土木設計業務等変更ガイドライン

平成29年9月

栃木県

5. 設計変更事例集

航空レーザ測量（数量・工期変更） 事例 1

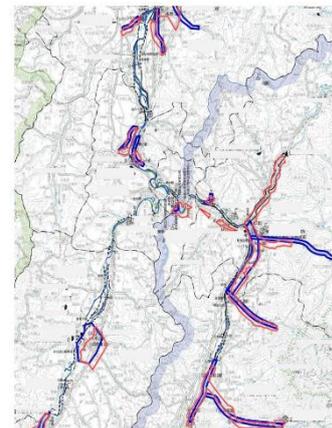
当初設計では対象区間長に 500m 幅を乗じて業務範囲を設定していたが、地形条件を踏まえて計測幅が変更となった。

また、当初設計で見込んだ調整用基準点を業務範囲の変更に伴い、精度を確認する上で必要な基準点の測点数に増工した。

- ・受注者から地形条件を踏まえた業務範囲の変更と調査用基準点増工の協議。
- ・発注者が当初設計との相違を確認し、設計変更が認められた。
- ・あわせて履行期限を約 1.5ヶ月延伸
- ・直接測量費で約 2 百万円の増額変更

航空レーザ測量（数量・工期変更） 事例 2

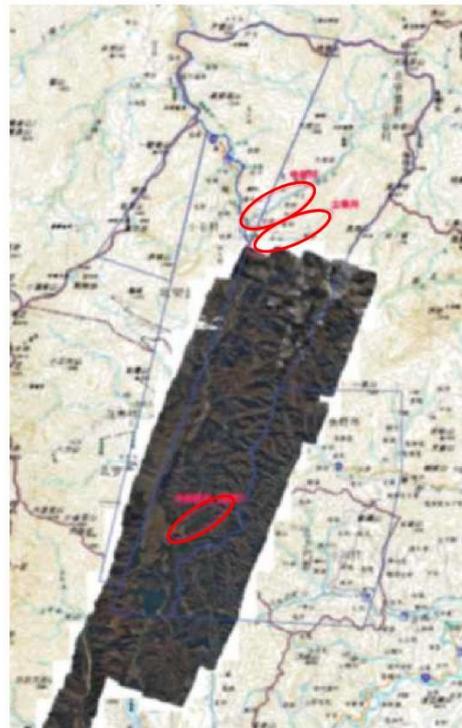
平成 26 年 8 月に契約した当初設計では、測量対象区間を〇〇事務所管内（A 流域、B 流域、C 流域、D 流域）としていた。

その後、平成 26 年 11 月に発生した△△断層地震により被災した箇所において被害状況を把握し自治体等を支援するため、被災した箇所の計測を増工。

- ・発注者から△△断層地震の被災した箇所の増工を指示し、計測可能範囲を協議。
- ・受注者の請求により、履行期限を約 1 ヶ月延伸
- ・直接測量費で約 8 百万円の増額変更

機械ボーリング（数量変更） 事例 3

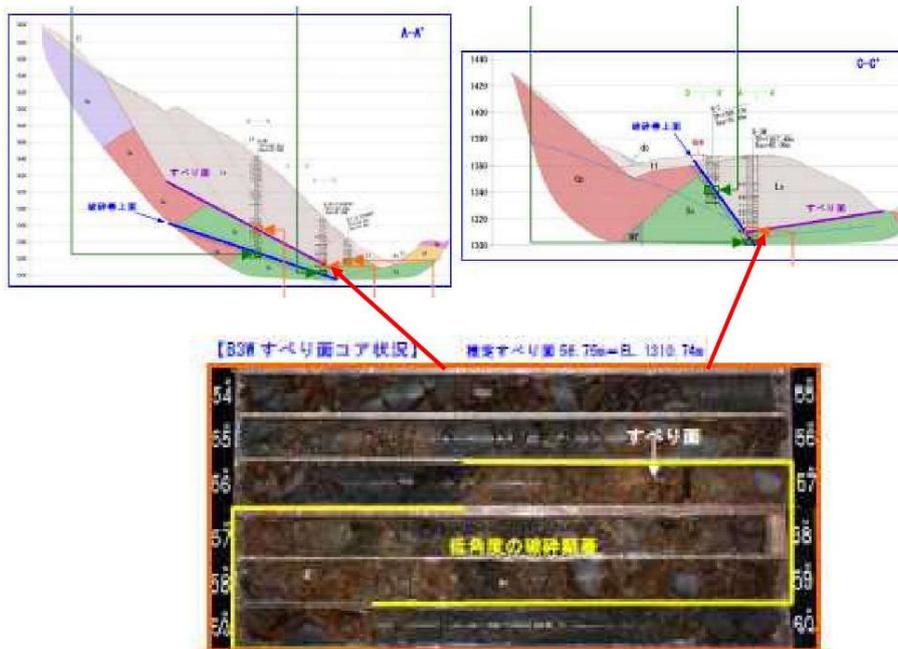
過年度に周辺で実施されたボーリング成果より、すべり面が 30m 及び 50m 付近に想定されたことから、当初設計ではボーリング延長として L1=40m、L2=60m を設定していたが、すべり面を確認することができないため、ボーリングを延伸することとなった。

- ・受注者から、当初発注のボーリング延長では、すべり面と判断できる地質状況（低角度の弱層を挟んで上下の岩盤状況が明瞭に異なっている）が確認できないため、ボーリング延伸の協議。
- ・発注者がボーリングコアを確認し、ボーリング延伸を指示。
- ・直接測量費で約 4 百万円の増額変更。

道路概略設計（数量・工期変更） 事例4

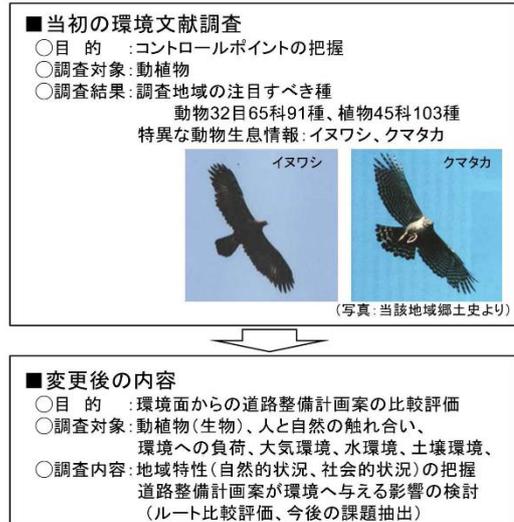
概略設計にあたって、既往の文献や現地踏査を基にコントロールポイントを整理した結果、貴重種の生育・分布の可能性が推測されていたが、現地踏査の結果、環境負荷や大気環境等、環境全体への影響を加味した路線比較を行う必要があると判断したことから、道路整備計画案が環境全体に与える影響の追加検討とそれに伴う履行期間の変更が必要となった。

- ・受発注者による現地踏査において、路線比較検討には現地の地域特性（自然的・社会的状況）を踏まえ、路線比較にあたっては、環境負荷や大気環境等、環境全体への配慮の必要性を確認。
- ・発注者は、路線比較や課題抽出には環境全体を考慮して実施するよう、追加検討を受注者に指示。
- ・受注者の請求により、履行期間を約1ヶ月延長。
- ・あわせて、調査費で約400万円の増額変更。

地すべり面とトンネルの離隔

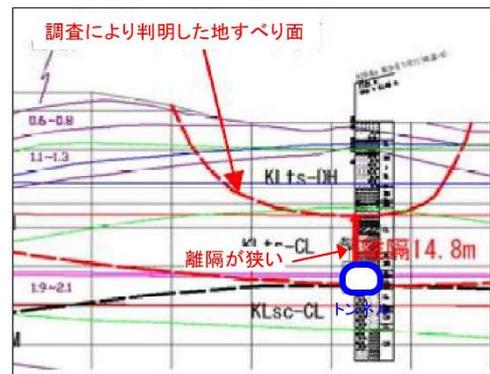
本業務は、道路、トンネルの予備設計業務である。設計にあたり現地踏査の結果、直近の大雨による地盤のゆるみが確認されたため、計画路線上にある地すべりにトンネル掘削がどの程度影響を与えるかを追加ボーリング調査の結果を基に詳細解析を行った上で設計に反映すべきと判断したことから、別途発注の地質調査業務でのボーリング調査と本業務での地すべりへの影響解析とそれに伴う業務の履行期間の変更が必要となった。

- ・地すべりへの影響確認のため別途業務での追加ボーリング調査の後、地すべりへの影響解析等を実施し、3ヶ月の期間を要した。（設計業務は、断面設計や諸設備計画等、進めるべき作業があったため中止は行わなかった）

- ・受注者の請求により、履行期間を3ヶ月延長（年度内に履行期間を確保できないため繰越手続も実施）

下水道埋設位置

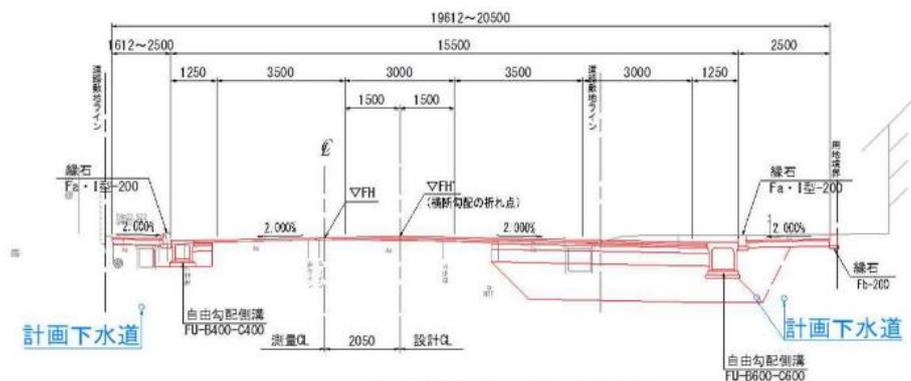
本業務は、事故対策設計箇所において、公安委員会、取付道路管理者及び埋設物（下水道）管理者と調整を行い道路詳細設計を H27.2 までに実施することとしていたが、下水道設計（市）と道路設計の接続位置の調整に時間を要し、履行期間の変更が必要となった。

- ・下水道設計（市）と道路設計の接続位置の決定のため、相互に調整しながら同時に設計を進めることとしていた。
- ・しかし、下水道設計側において、家屋との接続位置の地元調整に時間を要した。
- ・そのため、本設計においても履行期間を約4ヶ月延長（年度内に履行期間を確保できないため繰越手続も実施）

平面交差点予備設計（数量変更） 事例7

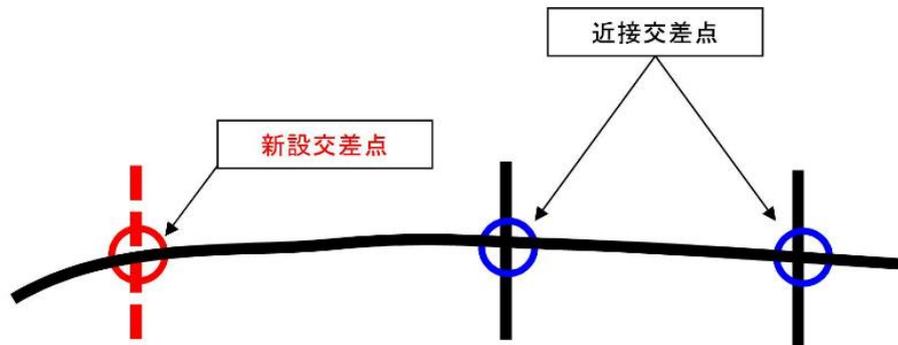
本業務は、県道取付計画を踏まえた道路概略設計・平面交差点予備設計である。新設交差点(N=1)における交差点容量計算を実施した結果、新規交差点の設置の影響が近接交差点まで及ぶことが判明したことから、設計業務の変更（平面交差点予備設計の追加）が必要となった。

- ・ 交差点容量計算による解析の結果、近接交差点の改良が必要となった。
- ・ 発注者が平面交差点予備設計の追加が必要と確認し、設計変更が認められた。（数量の変更）
- ・ 履行期間は、当初工期のままで変更なし。

NO39+30の土層断面

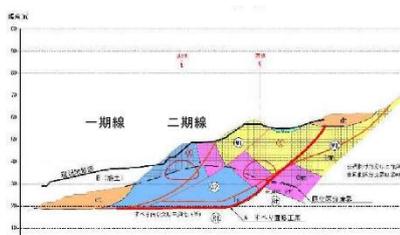
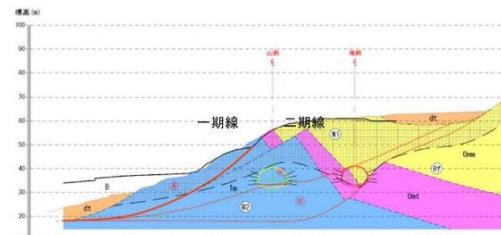
本業務は、二期線トンネルの詳細設計業務である。起点側坑口部周辺には一期線および二期線を取り込む形で地すべりブロックが分布しているため、二期線トンネルの掘削により地すべりが不安定化する恐れがある。

このため、地すべりブロックおよび一期線トンネルへの影響を確認し対策工を検討するためのFEM解析を行うことを受注者が提案した。

- ・受注者より、地すべり対策工の検討のため、FEM解析の提案に伴う、数量変更および工期延期について協議。
- ・発注者は、当初計画との相違を確認し、数量変更を行うとともに履行期間を5ヶ月延長。（年度内に履行期間を確保できないため繰越手続も実施）

標準断面図

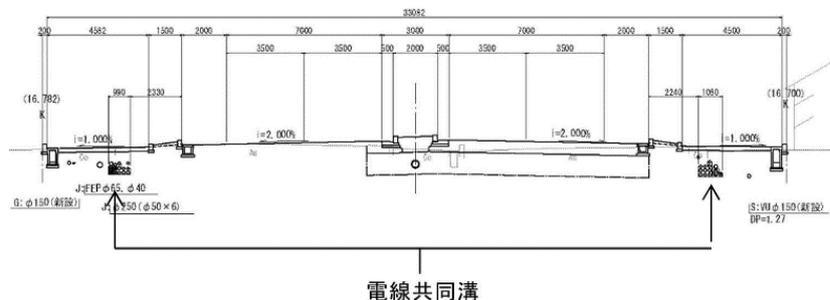
本業務は、現道 2 車線の 4 車線拡幅と併せて歩道内に設置する電線共同溝の詳細設計を行う業務であった。設計にあたっては、電線管理者から供給計画の提示を受ける必要があるが、電線管理者との協議において現況の電柱仮設本数を極力減じることのできる施工を求められ、その協議に当初受領予定より約 3 ヶ月の遅れが生じたため、履行期間の変更が必要となった。

- ・電線管理者からの供給計画提示が最終的に 1 2 月中旬となったため、受注者の請求により、履行期間を 1 ヶ月延長
- ・なお設計業務は、供給計画提示の影響を受けなくとも実施できる部分を進捗させたため、1 ヶ月の履行期間延長で業務を完了することができた。

護岸詳細設計（数量変更） 事例 10

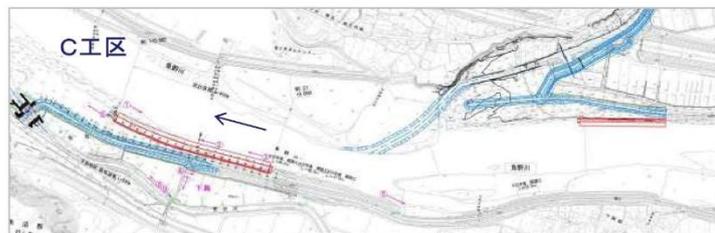
本業務は、出水により被害を受けた低水護岸の詳細設計である。現地踏査を踏まえ上下流との取り合いを考慮した結果、設計延長が変更となった。

- ・ 災害復旧のため、測量と設計業務を同時期に発注。
- ・ 測量成果を基に詳細な取付けを検討した結果、設計延長に変更が生じた。
 - A 工区当初 L=約 220m→変更 L=約 340m
 - B 工区当初 L=約 135m→変更 L=約 177m
 - C 工区当初 L=約 410m→変更 L=約 400m
- ・ 設計費で約 90 万円の増額変更となる。

築堤護岸詳細設計（数量・工期変更） 事例 1 2

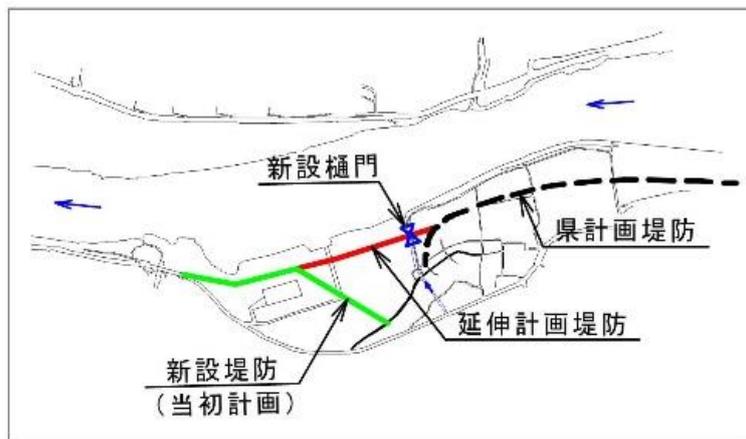
本業務は、築堤護岸詳細設計を H24.12 までに実施することとしていたが、上流側の県管理区間の計画堤防法線との調整が必要となった。

また、堤防で締切られた地点の排水流末施設として樋門工の計画が必要となったため、設計業務の変更が必要となった。

- ・業務着手後、上流指定区間に洪水災害が発生し、県の災害復旧計画が策定されたため、堤防高及び法線等のすり合わせが必要となり、堤防法線を県管理区間まで延伸する事となった。また、無堤区間の築堤に伴い堤内側排水路の流末施設として排水樋門も必要となったことから、断面設定および樋門設計が増工となった。
- ・約5百万円の増額変更と関係機関協議の実施により、履行期間を約5ヶ月延長。
(年度内に履行期間を確保できないため繰越手続も実施)

橋梁点検等業務（設計変更） 事例 18

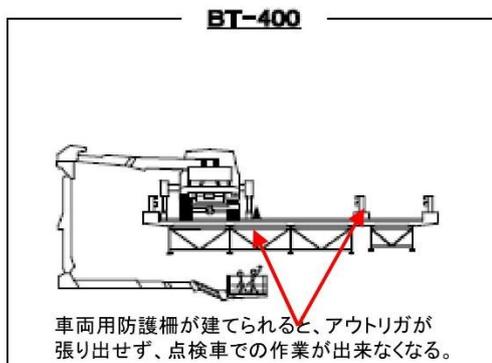
前回点検で点検車を使用した橋梁において、歩車道境界に車両用防護柵が設置されるなどの理由で点検車が使用できなくなったところがあり、当初設計で見込んでいた点検方法を、移動式足場に変更した。

- ・受注者が現地踏査を行い、橋梁の状況を確認
- ・発注者が当初設計との相違を確認し、設計変更の協議を行った。
- ・履行期間は、緊急時対応も含むため年度内全てが工期になっているため変更しない。
